大洗研究所（常陽）

敷地の地質・地質構造について （コメント回答）

令和3年3月5日

国立研究開発法人日本原子力研究開発機構

敷地の地質・地質構造の評価にあたっては、以下に示すボーリング調査結果を用いて実施した。

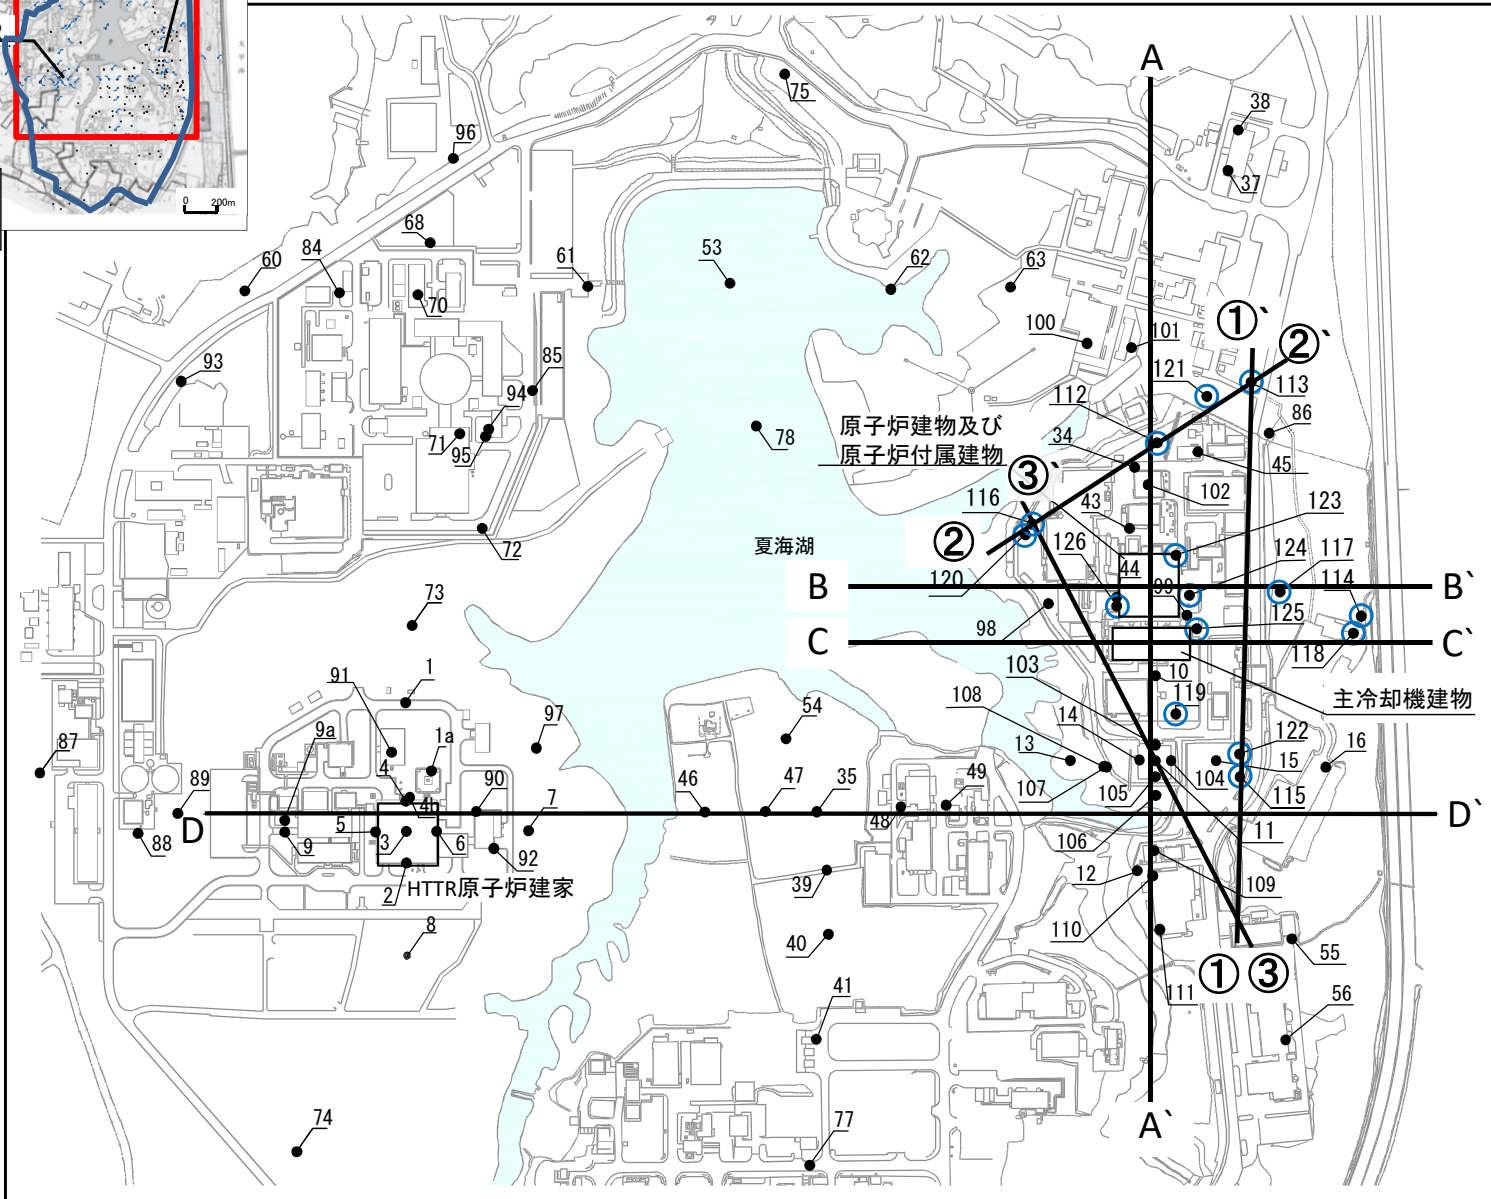
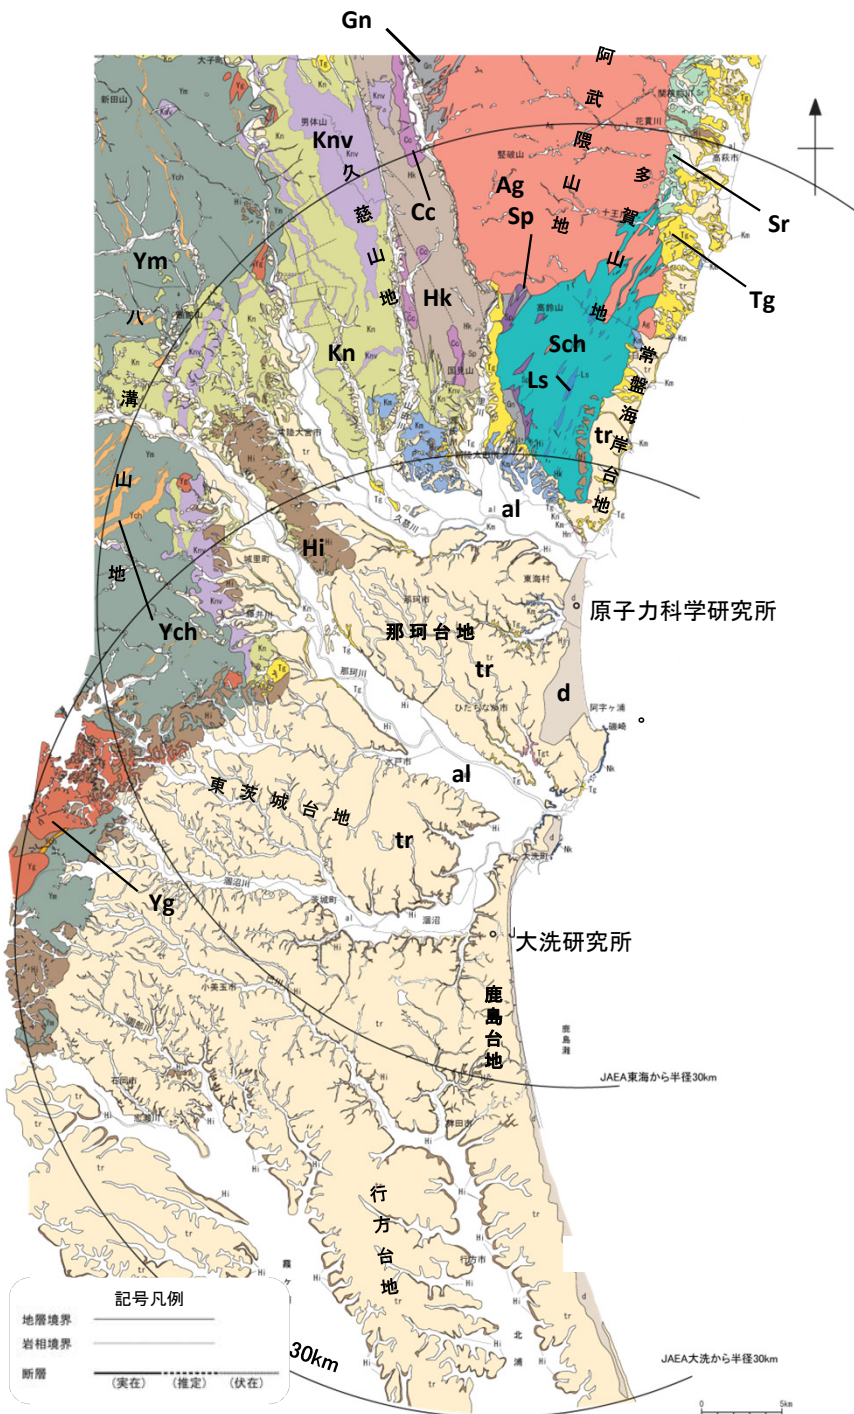
No.	コメント	回答骨子	掲載箇所
1	H29.3.30以降に実施した追加調査について、その目的を明記すること。また、ボーリング調査位置図について、評価に用いたボーリング孔が分かるよう資料を修正すること。 第370回審査会合(2020年9月4日)	<ul style="list-style-type: none"> 追加調査の実施について、常陽の施設周辺における地質データの拡充を目的として実施した旨を記載した。 ボーリング調査位置図について、評価に用いたボーリング孔が分かるよう資料を修正した。 	P.5,6
2	コア観察で久米層以浅に断層が確認されていないことを、敷地に将来活動する可能性のある断層等がない判断根拠のひとつとしていることについて、資料に記載すること。 第370回審査会合(2020年9月4日)	<ul style="list-style-type: none"> 敷地に将来活動する可能性のある断層等がない判断根拠として、久米層以浅に断層が確認されないことを記載した。 	P.35
3	M1段丘堆積物と下位の東茨城層群の境界について、海成礫と河成礫の区別がつくのか、その層相の特徴を明確にし、境界の設定根拠を説明すること。 第370回審査会合(2020年9月4日)	<ul style="list-style-type: none"> M1段丘堆積物と東茨城層群の層相について、文献調査、露頭調査、ボーリングコア観察の結果をもとに検討した。 M1段丘堆積物と東茨城層群の層相は異なり、層相の境界には不連続面が確認される。その不連続面には堆積環境の変化(堆積間隙)が認められることから、両地層は不整合で接しており、その不整合面をM1段丘堆積物の基底面と設定している。 	P.36
4	多賀層群中にある小断層について、ボーリング孔毎に分布に差があるように見受けられることから、分布の状況について整理すること。 第370回審査会合(2020年9月4日)	<ul style="list-style-type: none"> 多賀層群中に確認される小断層の分布状況について、ボーリング孔を用いて確認した。 多賀層群中の小断層は、ボーリング孔毎にその分布に違いがみられ、深度方向にも点在していることを確認した。 	P.43

○敷地内ボーリング調査
（15孔：総延長約1600m）
常陽の施設周辺において、地質データの拡充を目的としたボーリング調査を実施
